Mémoire présenté dans le cadre du
projet d'agrandissement du Parc
national du Mont Orford

Gabriel Viens

Mars 2023

Photos 1 et 2. L'actuel chemin forestier depuis l'entrée #3 vers le stationnement projeté. La largeur de ce chemin est de quelques mètres et l'aménagement d'une route aurait un impact certain sur la végétation.

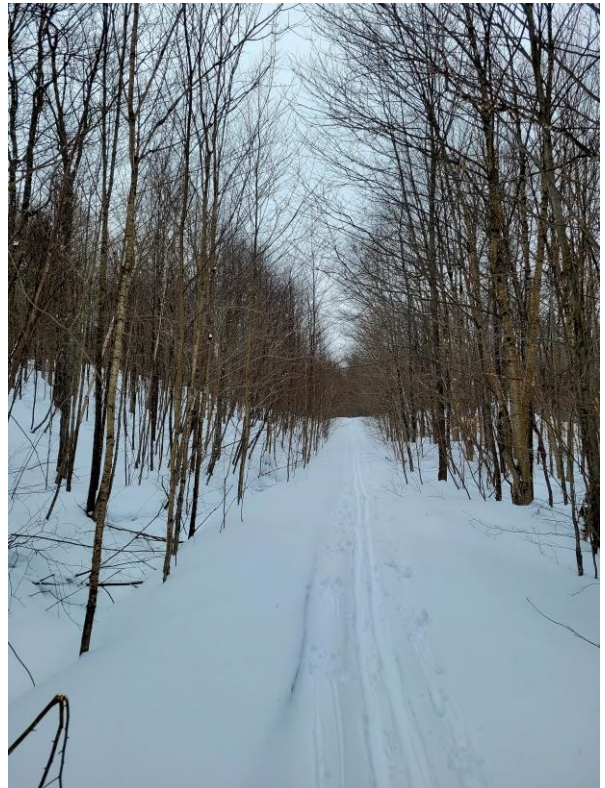
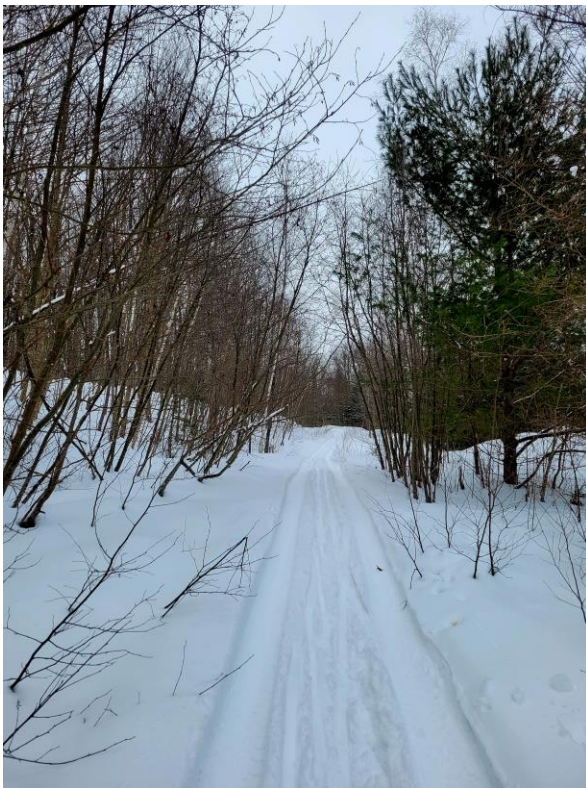
J'ai plusieurs réserves quant à la construction d'une route depuis l'entrée #3 ainsi que de l'aménagement d'un stationnement situé 1,3 km plus loin. Il existe effectivement une empreinte déboisée à cet endroit. Or, cette empreinte est peu large (entre deux et quatre mètres) et la construction d'une route affecterait sans conteste le milieu naturel (notamment par la coupe d'arbres).

- (1) Au lieu de construire une route, je propose d'utiliser l'empreinte déboisée existante pour construire un sentier multifonctionnel. Ce type de sentier est beaucoup moins large qu'une route. Dans la section entre le chemin Bombardier et la gorge du ruisseau Ély, le sentier pourrait accueillir la piste cyclable proposée, ce qui éviterait de déboiser une autre emprise une centaine de mètres plus au sud.
